D O D A T E K Č . 2
K E S M L O U V Ě O D Í L O
z e d n e 2 2 . 5 . 2 0 1 7

OZNÁMENÍ ZMĚNY		číslo OZ: 1	
Zhotovitel:	AVOS VYŠKOV měřicí a regulační technika s.r.o		
Investor:	Armádní Servisní, příspěvková organizace	Datum: 31. 8. 2017	
Název akce: „Rekonstrukce kotelen na pevná paliva kas. Vícenice“			
Způsob odeslání / předání datum:	poštou <input type="checkbox"/>	e-mailem <input type="checkbox"/>	faxem <input type="checkbox"/> osobně <input checked="" type="checkbox"/>
Odkazy	na specifikaci:		
	na výkresy:		
	na rozpočtové podklady:		
	na jinou část smlouvy:		
Předmět změny:			
Změna technologie a vedení kabelového propojení MaR. Došlo o doplnění propojení mezi objekty SO07 a SO1, SO7 a SO2, SO7 a SO6.			
Popis a zdůvodnění změny:			
V souvislosti s přípravou akce AKIS došlo na základě dohovoru k zajištění možnosti propojení areálu kas. Vícenice s areálem kas. Sedlec. Pro účely tohoto napojení bylo nutné do navržené struktury areálových rozvodu MaR dopojit budovu č. 7 – ústředna AKIS. Pro účely rezervních potřeb v případě přesunu dispečinku budou přiloženy rezervní chráničky do systému. Dále bylo nutné zajisti vytyčovací markery pro lomové body trasy optické sítě za účelem budo

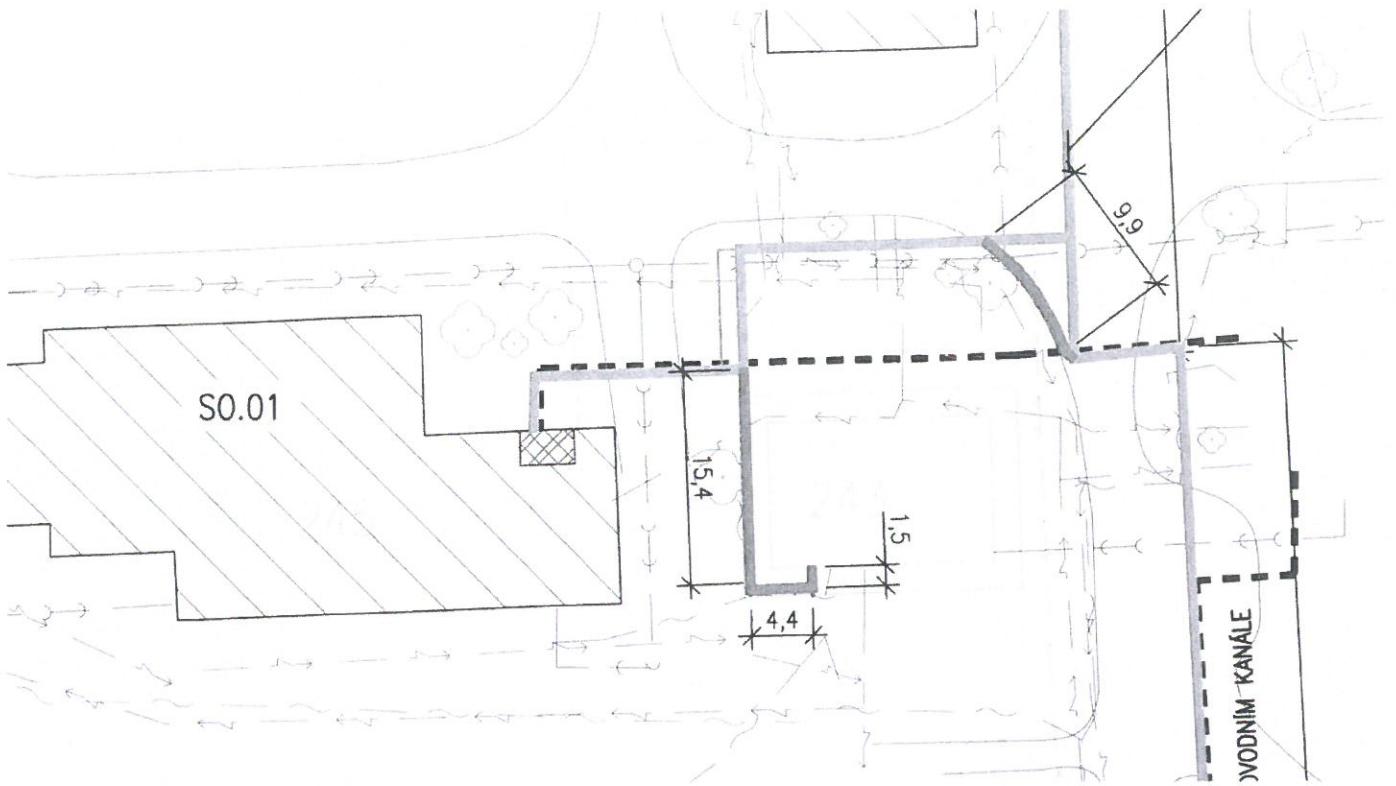
Dodatečné propojení objektu SO07 s ostatními objekty byl požadavek investora. Záměna instalačních technologií vyvolala realizační firma za účelem zlevnit cenu díla.
Se změnami souhlasím

V průběhu provádění stavby došlo ze strany objednatele k změně požadavku na technologii propojení jednotlivých objektů mezi sebou viz popis „projektové řešení“. Autorský dozor se změnou souhlasí. Změna vede ke zvýšení standardu oproti projektové dokumentaci.

SITUACE

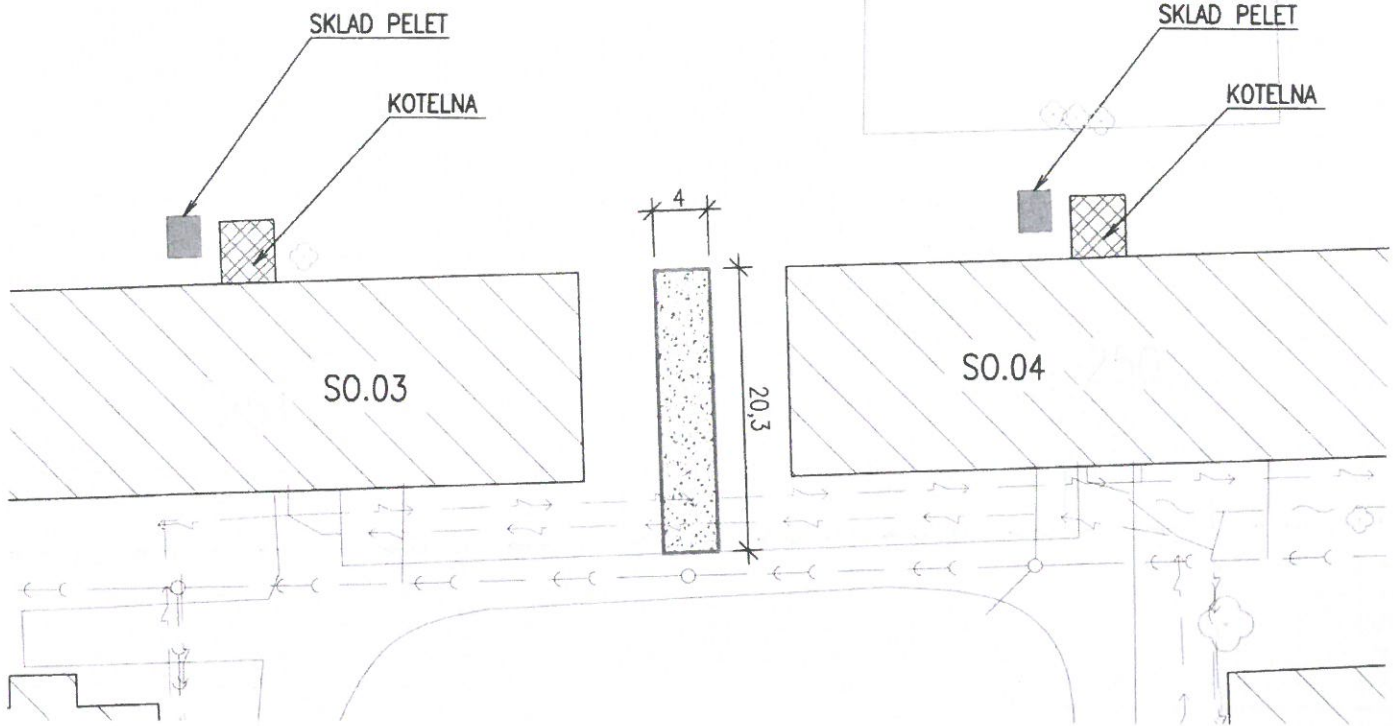
V projektové dokumentaci nebyla řešena doprava palet do zásobníků. Při jednání s dodavatelem se zjistilo, že dopravní vzdálenost je vyšší, než je vhodné. Jediné řešení bylo vytvoření zpevněné plochy, kam by auto s palety nacouvalo a od tu se provede distribuce palet pro kotelny SO 03 a SO04. Se změnou souhlasím.

Zpevnění přístupové plochy k zásobníkům pelet po provedení zemních prací spojených s výstavbou komunikačního kabelu nebylo v projektové fázi objednatelem požadováno. Během realizace došlo ke změně požadavku, a proto byl projekt v této části dopracován. S úpravou jako autorský dozor souhlasím

ZMĚNOVÝ LIST		číslo ZL: 02
Zhotovitel:	AVOS VYŠKOV měřicí a regulační technika s.r.o	
Změnový list vystavil:	Zdeněk Zabloudil	
Datum:	31.8.2017	
<p>Podepsaní zmocněnci potvrzují v souladu se Smlouvou o dílo tuto změnu rozsahu díla:</p> <p>Předmět změny: Zpevnění plochy po provedení kabelové trasy z důvodu závozu pelet a dopravy do zásobníků</p> <p>Popis a zdůvodnění změny: Plocha bude zpevněna šterkovou drtí o celkové ploše 81 m² z důvodu zásobování pelet i v zimních měsících při špatných povětrnostních podmínkách.</p>		
Počet připojených listů specifikací:	Počet připojených výkresů:	
Cena méněprací bez DPH :	Cena víceprací bez DPH :	
0,- Kč	38 154,13,- Kč	
Výsledná cena změny bez DPH :	Nově sjednaná lhůta dokončení díla:	
38 154,13- Kč	nemá vliv na dokončení díla	
<p>Veškeré práce budou splňovat podmínky smlouvy o dílo a budou provedeny ve stejné úrovni co do jakosti materiálů, provedení apod. tak, jak požaduje nebo předpokládá Dokumentace zakázky pro celé dílo.</p>

ÚPRAVA POVRCHŮ - ZPEVNĚNÍ ŠTĚRKEM

- ASFALTOVÝ RECYKLÁT
- ŠTĚRK 16-32 mm
- GEOTEXILIE 300g/m²
